Umgestaltung Knotenpunktbereich Walther-Rathenau-Straße / Rudolf-Petershagen-Allee - Prüfergebnisse der Vorschläge aus dem Ausschuss für Bau, Klimaschutz, Umwelt, Mobilität und Nachhaltigkeit am 16.08.2022

<i>Einbringer/in</i> 60.2 Stadtbauamt/Abteilung Stadtentwicklung/Untere Denkmalschutzbehörde	<i>Datum</i> 16.08.2023
--	----------------------------

Planausschnitt Variante 7

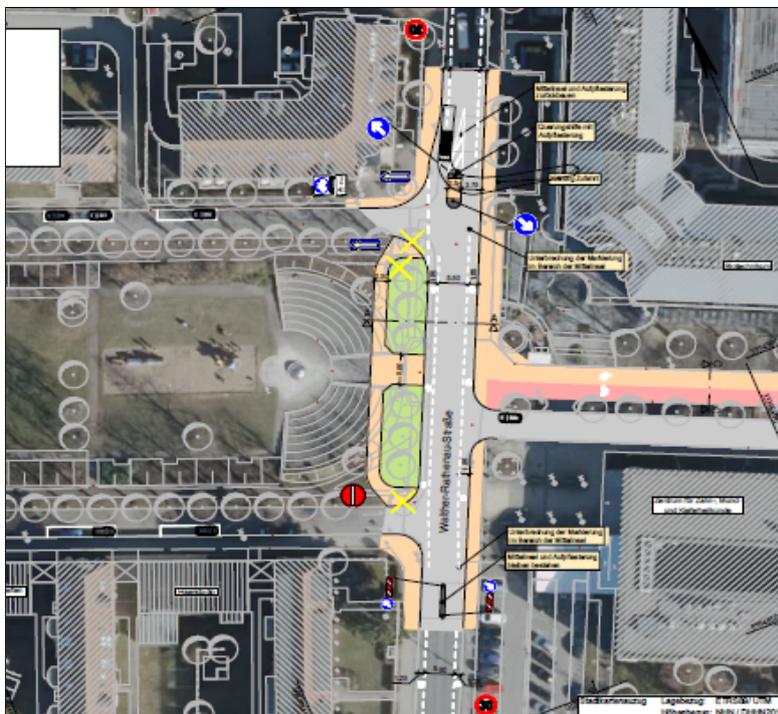
Im Ergebnis der Prüfung der Variante 7 wird diese aus verkehrsplanerischen und straßenverkehrsrechtlichen Gründen abgelehnt.

- Durch die Bündelung des Fuß- und Radverkehrs im Querungsbereich entstehen zahlreiche Konflikte zwischen den Verkehrsteilnehmern, insbesondere auf Grund der Vielzahl an Abbiegemöglichkeiten

- Im Rosengarten müssen die zu Fuß Gehenden die Fahrradachse queren.
- Im Zugangsbereich des Rosengartens befindet sich eine Böschung. Hier wären bauliche Maßnahmen zur Absicherung des Radverkehrs erforderlich unter Beachtung der Zugänglichkeit zum Rosengarten für zu Fuß Gehende.

- Radverkehr und spielende Kinder sind voneinander abzugrenzen.
- Die fast rechtwinklige Führung des Radweges ist nicht benutzerfreundlich. Für eine verbesserte Befahrung wäre ein größerer Eingriff in den denkmalgeschützten Rosengarten erforderlich, der nicht genehmigungsfähig ist.

- Für Verkehrsteilnehmer*innen auf der W.-Rathenau-Straße sind die Radfahrenden und ihre Querungsabsichten ggf. nicht rechtzeitig erkennbar, so dass das Unfallrisiko steigt.

- Die Radwege können zu einer entgegengesetzten Nutzung der Einbahnstraße der südlichen R.-Petershagen-Allee führen.
- Die Einmündung des Radweges in die nördliche R.-Petershagen-Allee birgt ebenfalls Konfliktpotential.

Seitens der Straßenverkehrsbehörde wird die Einrichtung eines Fußgängerüberweges auf Grund des ermittelten Fußgängeraufkommens und der nicht realisierbaren Bündelung des Fußverkehrs an der Querungsstelle nicht empfohlen und als nicht notwendig angesehen. Die Einrichtung der bevorrechtigten Querung für den Radverkehr stellt aus Sicht der Straßenverkehrsbehörde ein erhöhtes Unfallrisiko dar und wird ausdrücklich nicht empfohlen. Eine verkehrsrechtliche Anordnung würde durch die geltenden Rechtsverordnungen, Richtlinien und Empfehlungen nicht ausreichend begründet bzw. die

geforderten Grundvoraussetzungen / Vorschriften nicht eingehalten. Aus Sicht der unteren Straßenverkehrsbehörde ist der vorgelegte Plan der Variante 7 nicht anordnungsfähig.

Ergebnis: Eine Bevorrechtigung für den Radverkehr entlang der Fahrradachse ist nicht realisierbar.

4a. Beidseitige Radschutzstreifen, Querungshilfe im Norden, Verlegung des Gehweges in den Rosengarten - Variante 4a

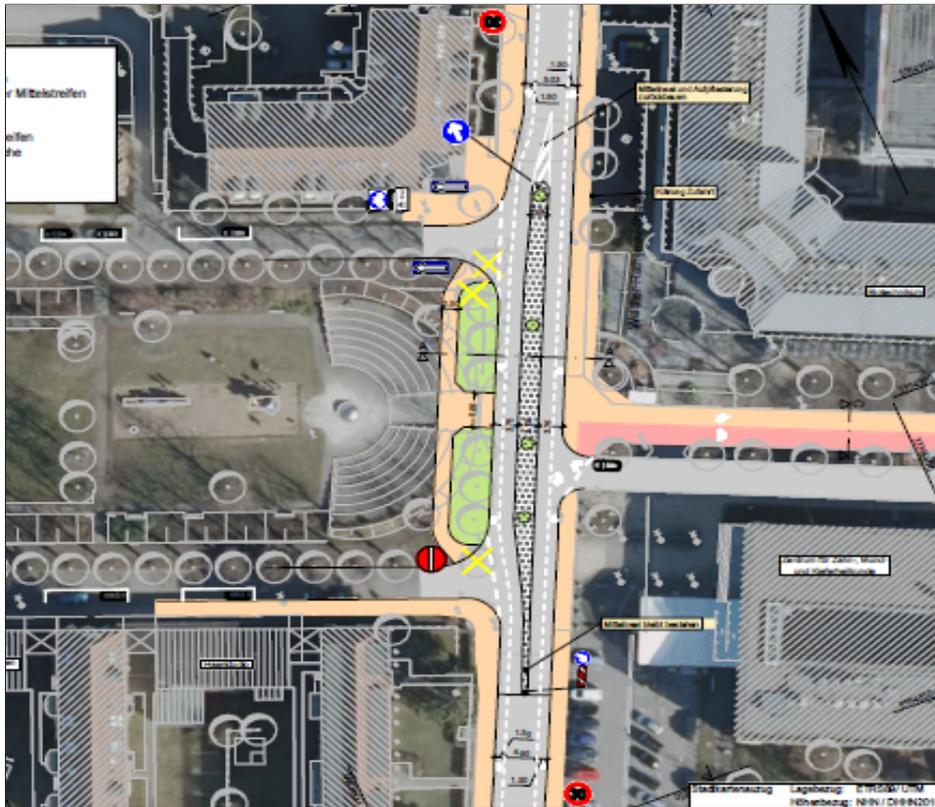
- Senkung des Geschwindigkeitsniveaus auf der W.-Rathenau-Straße.
- beidseitige breite Radschutzstreifen
- Das Landesamt für Kultur und Denkmalpflege akzeptiert die Verlegung des straßenbegleitenden Gehweges hinter die Baumreihe an der Ostseite des Rosengartens.

- Keine Bevorrechtigung des Radverkehrs entlang der Fahrradachse.
- Querungshilfe für zu Fuß Gehende nur im Norden
- Fahrbahnbreite von 9,20 m bedingt lange Querungsstrecke für zu Fuß Gehende

Hinweis: Keine Radfahrstreifen möglich, da der Begegnungsverkehr Bus/Bus zu gewährleisten ist. Stattdessen Markierung von breiten Radschutzstreifen (1,85 m).
